# 耐震問題：レガシー・イシューは解決したか？

佐藤 暁

さとう さとし  
原子力情報コンサルタント

図1—上：Ss-1(水平方向)，下：Ss-2(水平方向)  
それぞれ，川内原発「設置変更許可申請書」第7.5.6.58図，第7.5.6.59図より転載。

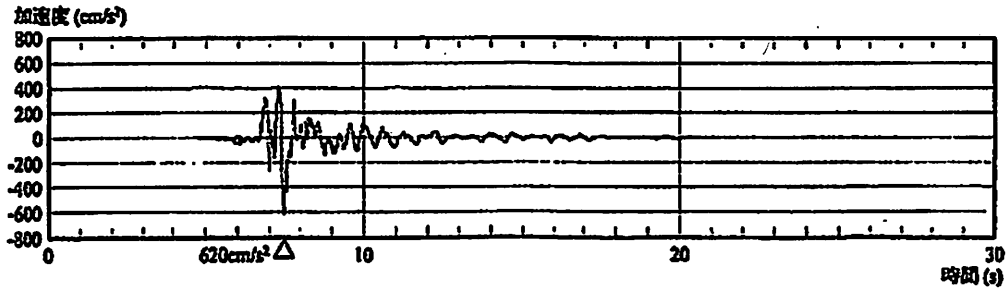
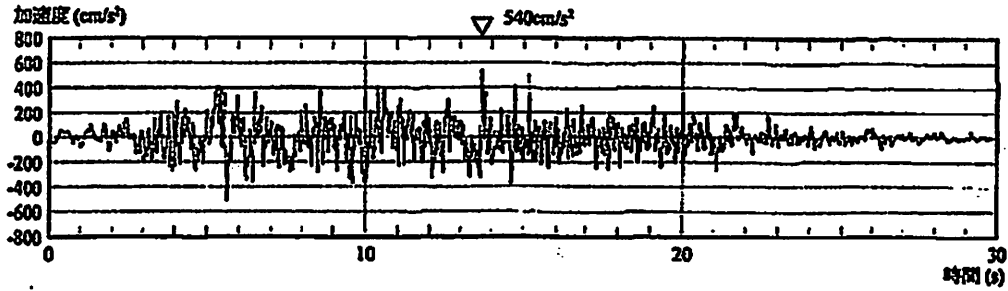
さて、最初540 GalのSs-1を提示した九州電力に、620 GalのSs-2の追加を受け入れさせたのだから、原子力規制委員会もたいしたものだと皆さん思うかもしれません。では、それらの時刻歴波形(設計基準地震動のスペクトルに合うように、一様乱数の位相をもつ正弦波の重ね合せによって人工的に作成したもの)を見てみましょう(図1)。Ss-2は、最大加速度こそSs-1を上回っていますが、強い地震動は2秒間そこそこです。思い出して下さい。地震と破損の関係は、最大加速度だけではなく、むしろCAV値(近似的にギザギザの総面積)との関係をより重視するのが最近の考え方ははずです。もし、ある装置に対して耐震試験を行う場合、皆さんの直感では、どちらの振動波形がより過酷でしょうか。

図2—上：Ss-L(水平方向)  
川内原発「設置変更許可申請書」第7.5.7.11図より転載。  
下：福島第一6号機原子炉建屋基礎版上の加速度時刻歴波形(東西方向)  
東京電力「福島原子力事故調査報告書(中間報告書，2011年12月2日)」添付3-2 図1-6より転載。

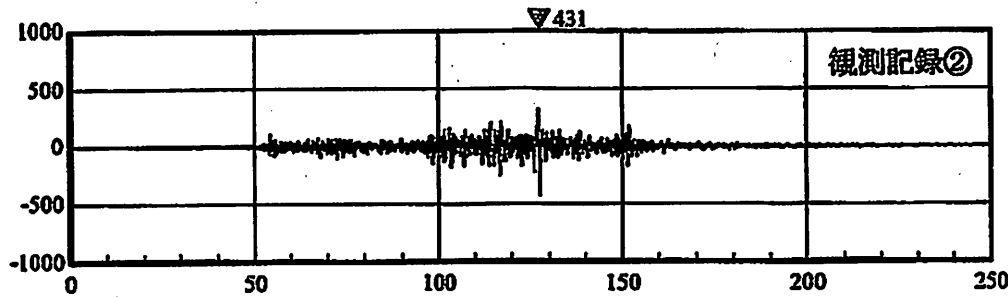
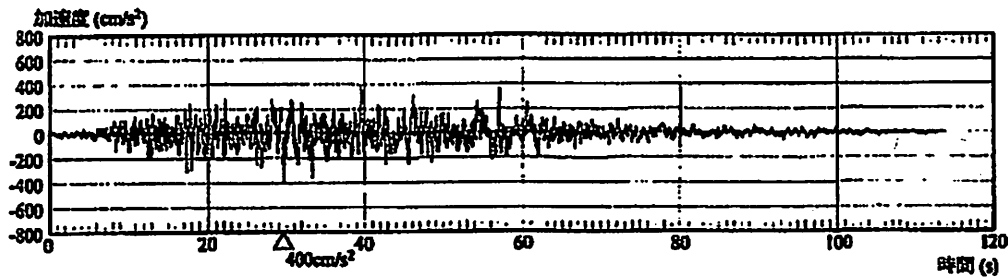
ついでに，Ss-Lの時刻歴波形も見てください。CAV値はさらに大きくなります。しかし，震源地から約180 kmも離れた福島第一原発が東北地方太平洋沖地震に見舞われたときに観測された地震波形は，さらに継続時間が長く，厳しいものでした(図2)。

図3—基本地震動の応答スペクトル及び日本原子力学会(2007)の方法により算定した解放基盤表面における地震動の一概ハザード・スペクトルの比較(鉛直方向)  
川内原発「設置変更許可申請書」第7.5.6.61図より転載。

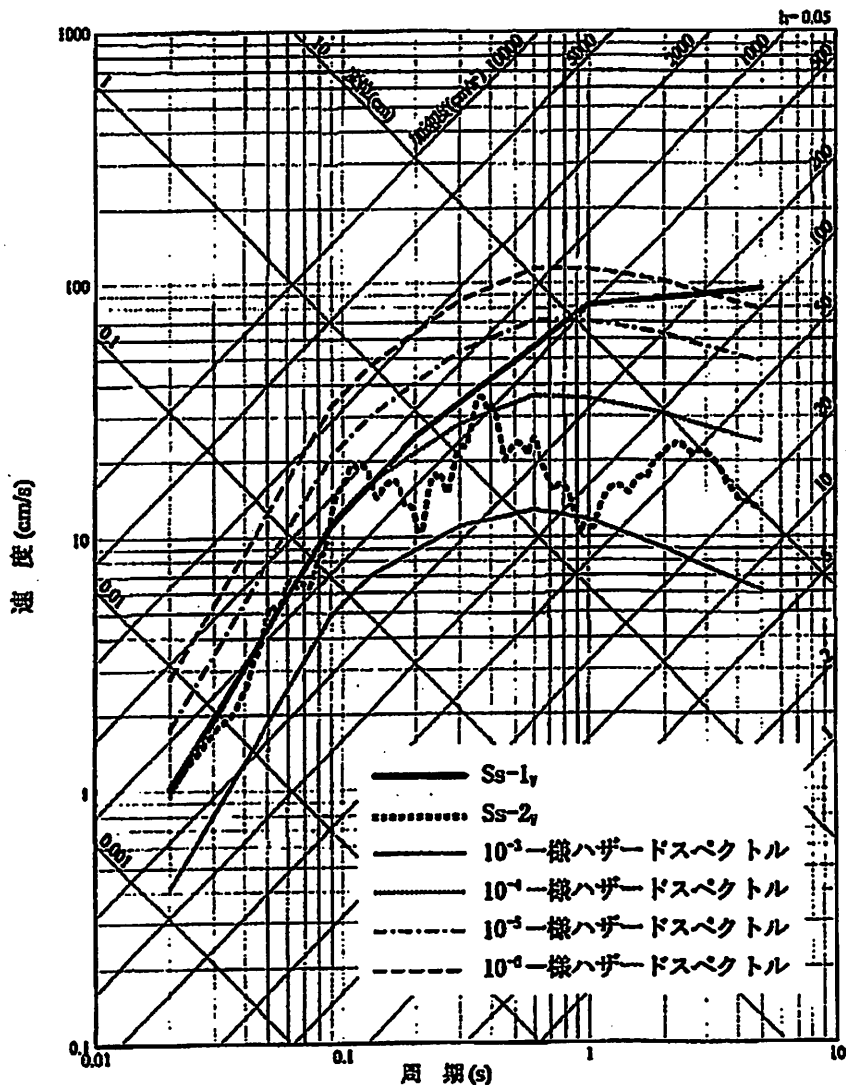
さて、最後に、日本原子力学会の方法にもとづく一概ハザード・スペクトルと比較して、年超過確率が $10^{-4}$ ~ $10^{-5}$ 程度であるとの結論があったわけですが、実際にSs-2の図を見るとそのようにはなっておらず、 $10^{-3}$ ~ $10^{-4}$ 程度(一部 $10^{-3}$ 以上)であることがわかります(図3)。

図4—福島第一3号機原子炉建屋基礎版上の  
応答スペクトル(東西方向)  
東京電力「福島原子力事故調査報告書(中間  
報告書, 2011年12月2日)」添付3-2 図  
2-3より転載。

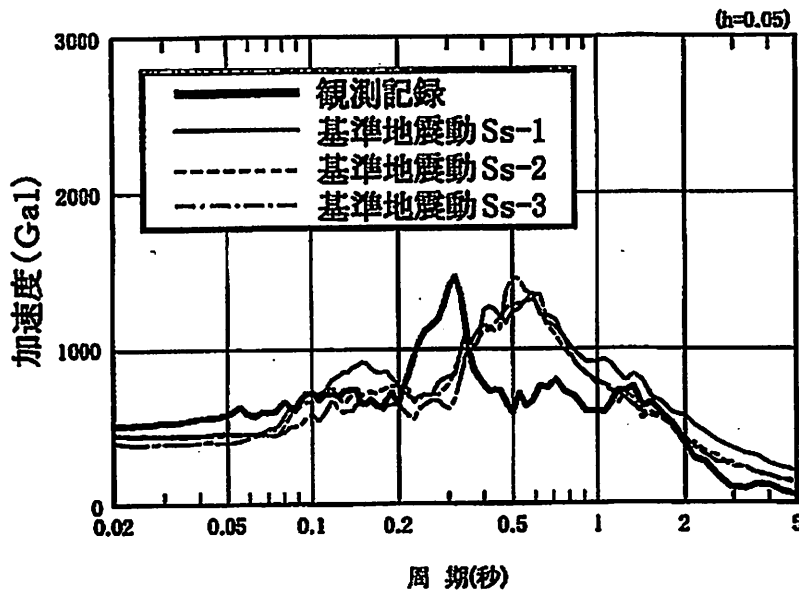
しかし、そうこうしているうちに実際に地震がおそいます。たとえば、福島第一3号機の原子炉建屋基礎版上における2011年の地震の観測スペクトルを解析応答スペクトルと比べると、Ss-1、Ss-2、Ss-3と3セットも策定していたにもかかわらず、みごとにスリと隙を抜けられているよ

うに見えます(図4)。東京電力は、これを「概ね同程度」と評していますが、この図がそのように目に映るうちは、何度も自然の鉄槌を受け続けることになるのでしょう。
